TRANSPORDIAMET

Meie 10.10.2025 nr 7.1-1/25/15672-2

**Riigitee 13181 Jõetaguse-Aruküla-Mäetaguse tee
ja Masti kinnistu juurdepääsute ristumiskoha
ehitamise nõuded**

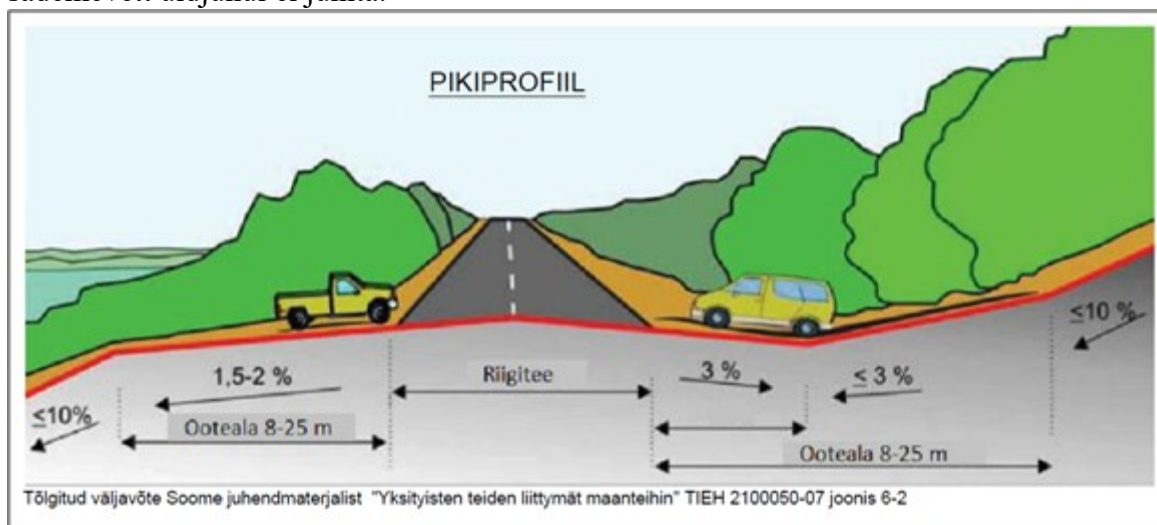
Märgime, et Transpordiameti esialgsel hinnangul ei pruugi taotluses esitatud ristumiskoha asukoht km 8,524 olla kitsendavate asjaolude (elektriõhuliini mast, liiklusmärk) tõttu nõuetekohaste parameetritega ristumiskoha rajamiseks sobiv (vt allolev väljavõte). Asukoht vajab täpsustamist teeprojekti koostamise käigus.

1. Ristumiskoht projekteerida orienteeruvalt taotluses märgitud asukohta riigitee km 8,524. Täpse asukoha selgitab projekti koostamise käigus välja pädevusega teedeinsener arvestades kitsendavate asjaoludega (elektriõhuliini mast, liiklusmärk).
